# Verslag Ontwerpatelier tracékeuze Doorfietsroute in Harmelen òf via het Centrum òf via de Acacialaan?

Onderwerp: Presentatie Tracékeuze in Harmelen – via Centrum of via Acacialaan

Projectnummer: 365146

Plaats en datum bespreking: Dorpsplatform Harmelen, 26 november 2019

*Tekening 1 - waarop vragen en opmerkingen op de tekening zijn geschreven.*

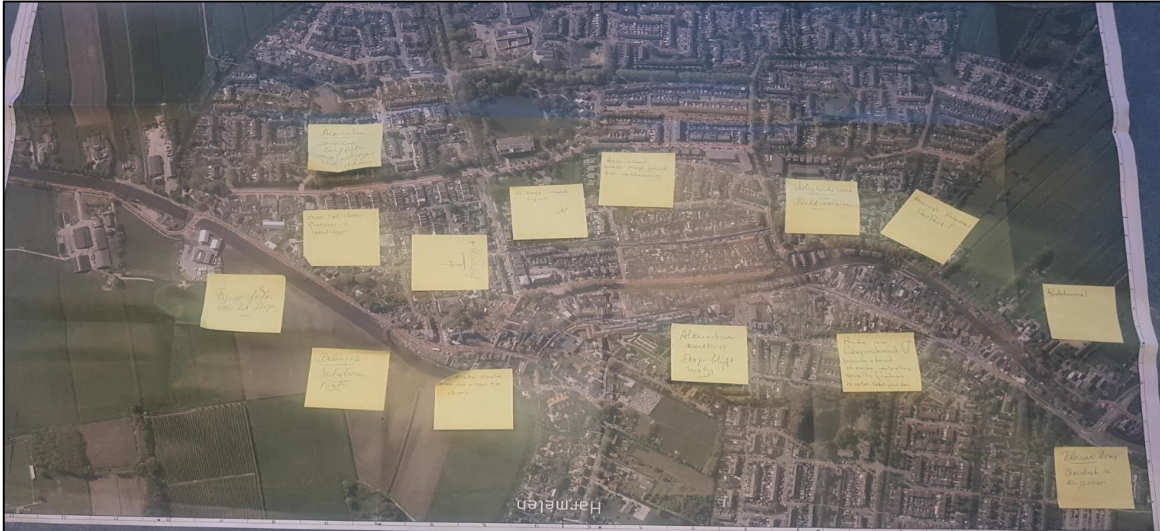
De drie onderstaande foto's geven een beeld van wat er is opgehaald. Enerzijds heeft men met post-its en enkele aantekeningen op de tekeningen vragen en opmerkingen gemaakt en anderzijds is gebruik gemaakt van aanwezige formulieren.
